改善箇所説明図

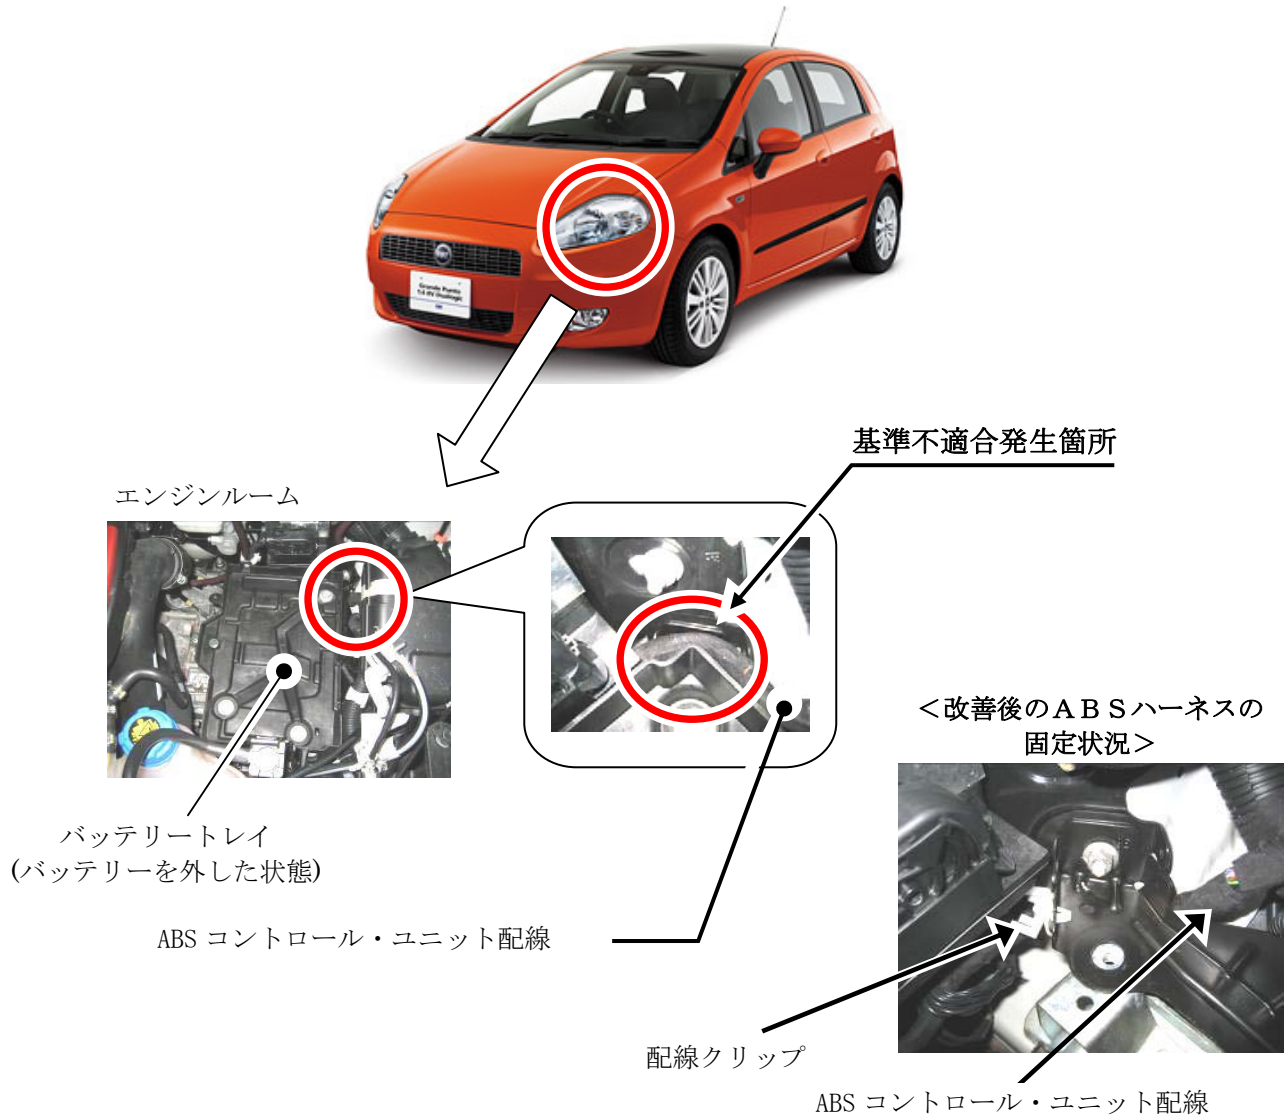
基準不適合発生箇所

ABSコントロール・ユニットの配線において、当該配線の配索が不適切なため、バッテリートレイ又はその周辺部位に挟まれているものがある。その為、そのままの状態で使用を続けると、走行振動等により配線被膜がはがれて短絡し、ABSが作動しないおそれがあり、最悪の場合、短絡部位から出火して火災にいたるおそれがある。

改善の内容

全車両、ABSコントロール・ユニットの配線の配索状況を点検し、異常のある場合は配線の損傷の有無を確認する。配線に損傷のある場合は配線の損傷部分を交換し、配線を正しく配索し配線クリップで固定する。配線に損傷がない場合は、配線を正しく配索し配線クリップで固定する。

識別：ABSコントロール・ユニット・コネクター部に白色のマーキングをする。
